東海第二発電所
火災による損傷防止
(審査会合コメント回答)

平成29年10月12日
日本原子力発電株式会社

1. 審査会合における指摘事項

安全区分Ⅰトレイ(①)に火災を想定した場合の例示

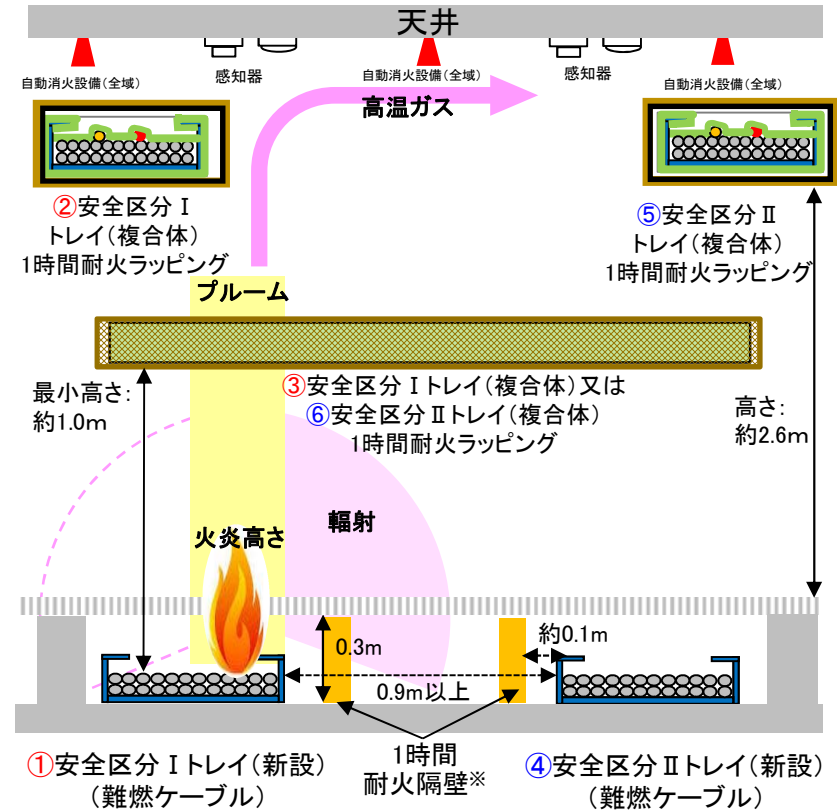
ケーブル処理室内における系統分離と床下ケーブルトレイの防護対策を具体的に説明すること。

◆ ケーブル処理室における異区分ケーブルトレイ間は、基準要求により以下のとおり系統分離する。

【①を火災源に想定した場合の火災影響範囲】

- ・火炎: 高さ約 0.7m以内
- ・プルーム: 高さ1.4m以内 (熱可塑性ケーブル損傷温度205°C: 火災影響評価ガイドより)
- ・放射: 約 0.8m以内 (熱可塑性ケーブル損傷基準6KW/m²: 火災影響評価ガイドより)
- ・高温ガス: 約 54°C (天井近傍トレイ内ケーブルへの影響なし)

※: 高さ0.3mの1時間耐火隔壁をトレイ(④及び①)から約0.1mに設置することで放射を遮断

【系統分離のための隔壁の設置方法】

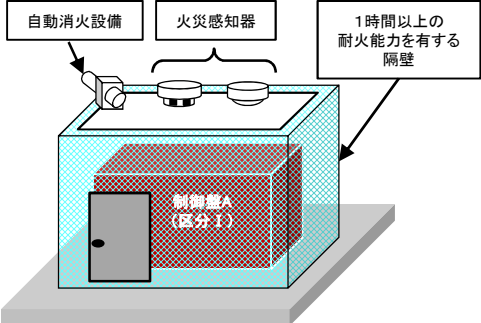
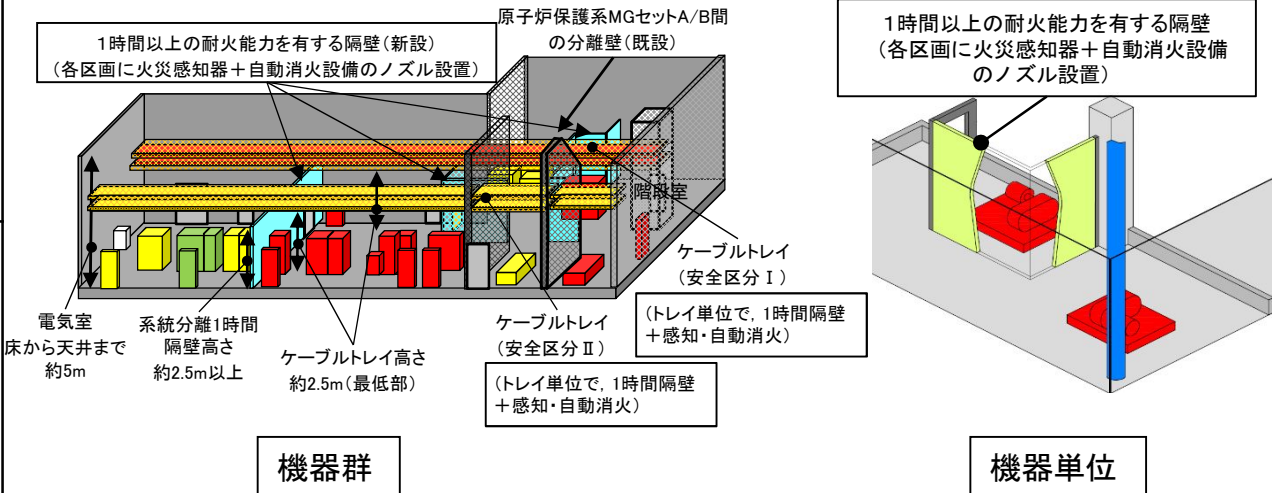
各現場における系統分離対策において、隔壁に覆われていない部分の対応について具体的に説明すること。

◆系統分離方法cにより対策を講じる場合、隔壁の設置方法は以下に示す3つのケースに分類され、それぞれのケースに応じた管理を実施する必要がある

【No.510-4】

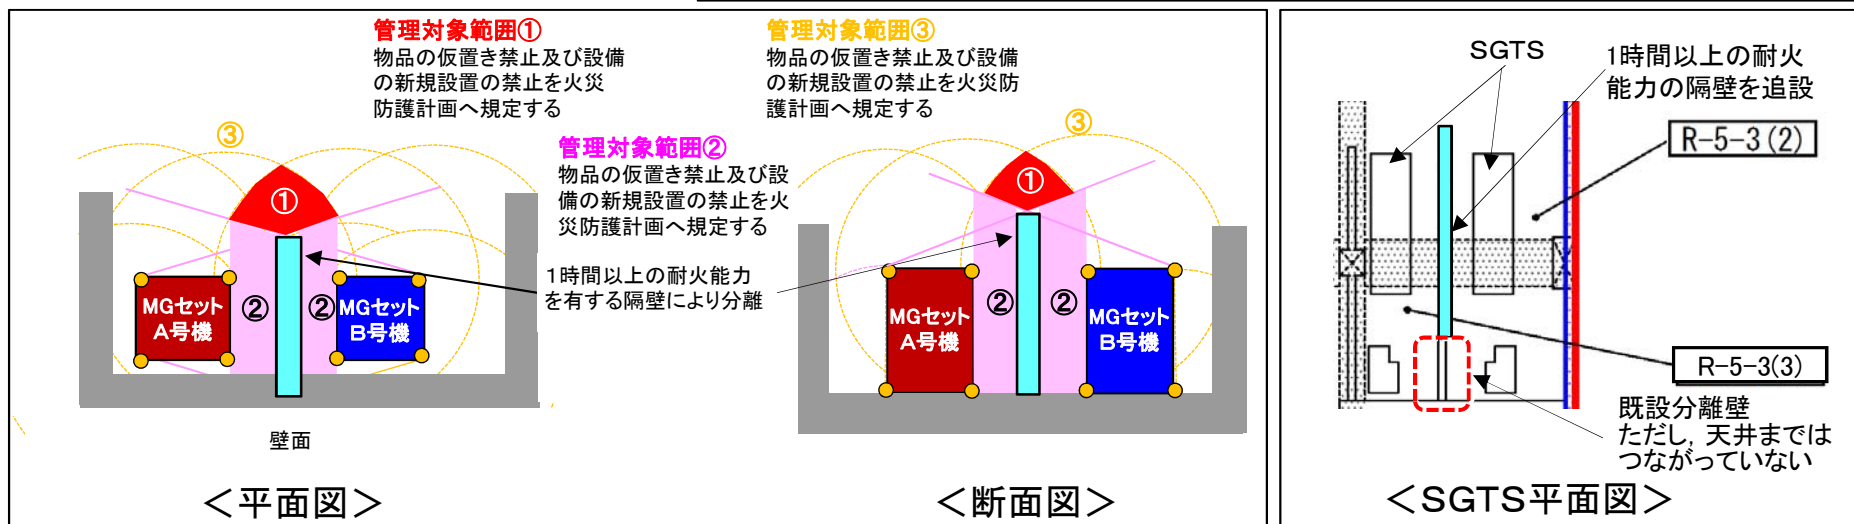
原子炉保護系M-Gセット間の既存の分離壁においても可燃物管理が必要となるか、記載すること。同様に分離壁が天井までつながっていない箇所があるか説明すること。

- ◆ 異区分の防護対象機器が耐火壁で全面を囲われておらず、周囲に仮置きした可燃物の火災を想定した場合、系統分離した両区分の機器が同時に機能を失わないように、影響範囲への可燃物となりうる設備、物品の配備の禁止を火災防護計画に規定する。規定内容については、前頁と同様とする。
- ◆ 原子炉保護系M-Gセット以外に、非常用ガス処理系A(B)排風機(SGTS)は分離壁が一部のみ設置され、天井までつながっていないため前項と同様の可燃物管理を実施する。

火災防護に係る審査基準 2.3.1(2)に示されるc。(1時間の耐火能力を有する隔壁等+火災感知・自動消火設備)にて系統分離を実施

【系統分離対策cを選定した可燃物管理】
・前頁と同様に火災防護計画へ規定する
